Réf : UDR-CRT-23-62 du 18/03/24

**Objet : Projet eLYNX – nouveau réacteur de PVDF
Actualisation des prescriptions liées aux substances per- et polyfluoroalkylées**

DÉPARTEMENT DU RHÔNE
ARKEMA à Oullins-Pierre-Bénite
Rapport de l'Inspection des installations classées

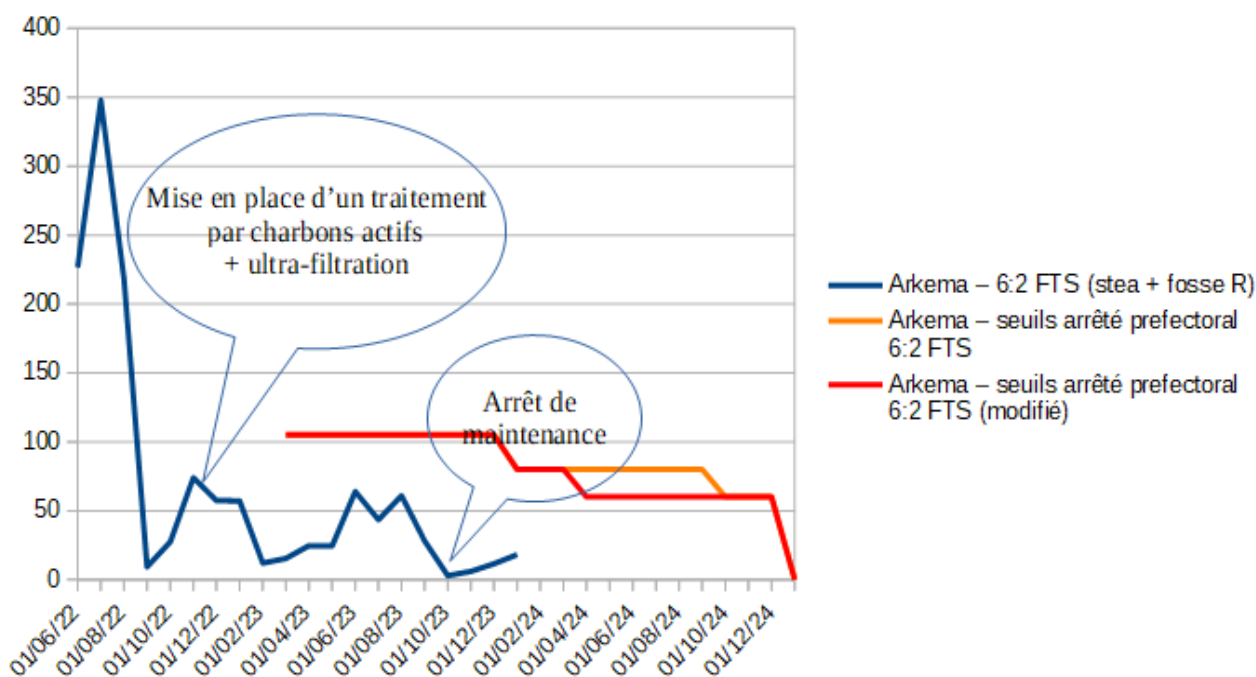
A noter que ARKEMA FRANCE a mis en place un procédé de traitement des effluents liquides sortant de la station Perrier par charbons actifs et ultra filtration depuis fin novembre 2022 (investissement de 3 M€). Les rejets en 6:2 FTS ont significativement baissé depuis l'été 2022.

Depuis novembre 2022, le rejet moyen en 6:2 FTS est de l'ordre de 40 kg/mois. La société ARKEMA FRANCE poursuit l'optimisation de son traitement par la mise en place de charbons actifs supplémentaires en entrée station.

- considérant la poursuite de l'optimisation du traitement des effluents liquides et le rejet moyen constaté depuis plusieurs mois, l'Inspection propose d'avancer le dernier palier de réduction des rejets en 6:2FTS prévu en septembre 2024 au 1^{er} avril 2024,

Ci-dessous une représentation cartographique de la mesure dans les eaux souterraines, exprimée en somme des 20 PFAS contrôlés pour l'EDCH :

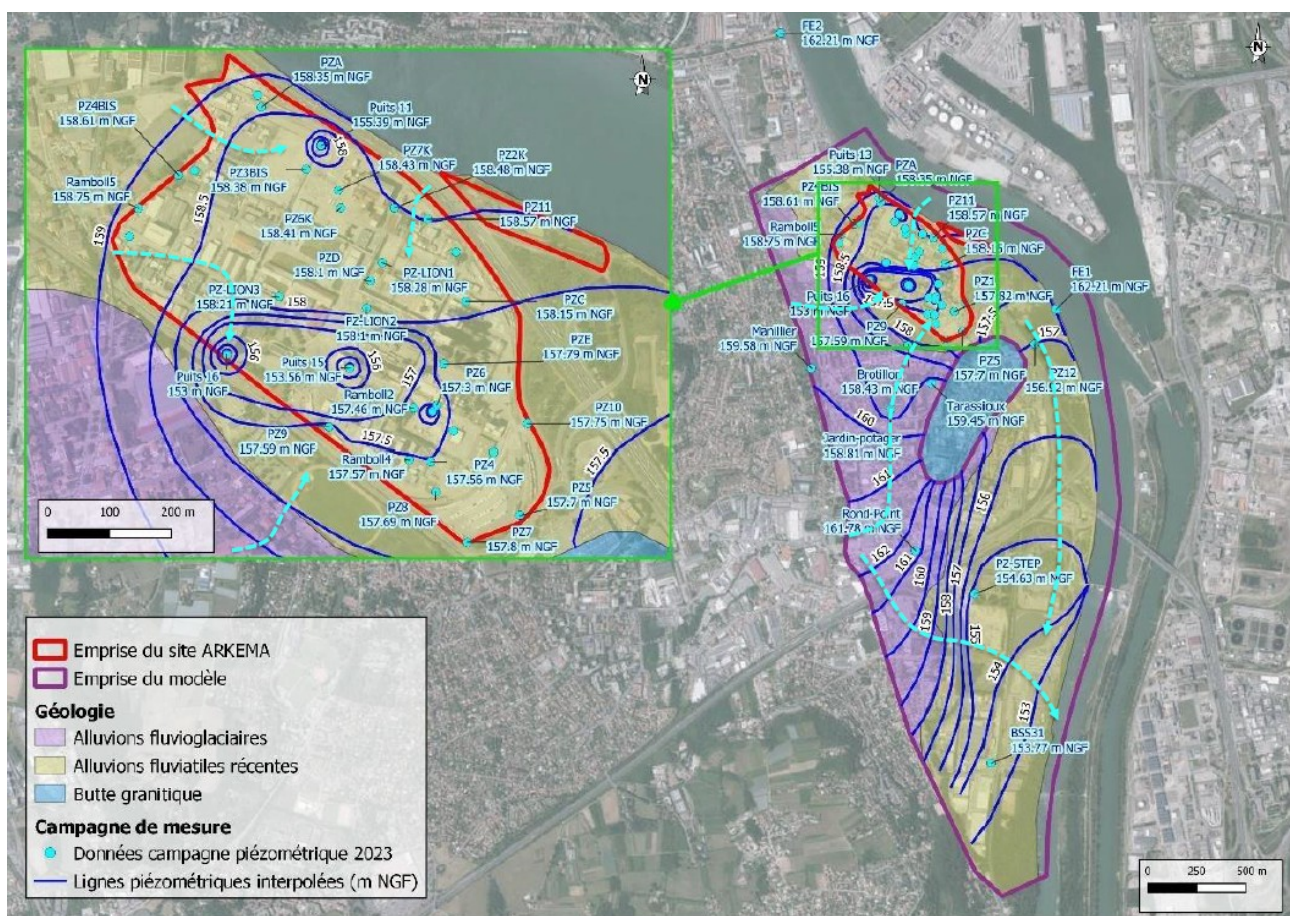
Les résultats dans les eaux souterraines montrent que les piézomètres qui présentent les concentrations les plus élevées se situent :

- au droit du secteur PF (Pz4 – concentrations les plus élevées, PzR01, PzR03) ;
- au nord-est et au centre du site en lien potentiellement avec un incendie historique (PzB et PzLION3) ;
- dans l'angle ouest du site (P14) ;
- dans l'angle sud-est du site (Pz5).

Les substances majoritairement retrouvées dans les eaux souterraines sont globalement le PFHxA, le 6:2-FTS, le PFOA et le PFPeA sur l'ensemble des ouvrages hormis pour les piézomètres Pz5 (en bordure sud-est du site) et Pz9 (en bordure sud du site), où le PFOS est majoritaire (substance que l'exploitant indique n'avoir jamais utilisée dans le process industriel du site), et le Pz4 (au droit de l'ancien secteur RFI) avec des substances fluoro-iodées.

Eu égard à ces résultats et la recommandation notamment de non-utilisation des eaux souterraines/eaux de pluie pour tout usage dans un rayon de 500m autour de la zone de dispersion maximum, l'Inspection a demandé à la société ARKEMA, par courriel du 9 février 2024, de proposer une surveillance des eaux souterraines adaptée au contexte. La société ARKEMA a transmis une proposition le 14 février, complétée le 06 mars 2024.

- considérant que les analyses des eaux souterraines dans le cadre de la surveillance environnementale et de l'étude « site » indiquent des marquages significatifs et ce même en dehors de la plate-forme (secteurs sud et ouest), l'Inspection propose de prescrire pendant 1 an à fréquence trimestrielle de nouvelles mesures via un réseau de surveillance (piézomètres et puits) défini sur site et hors site. A l'issue, l'exploitant proposera une surveillance pérenne (réseau, fréquence et paramètres),
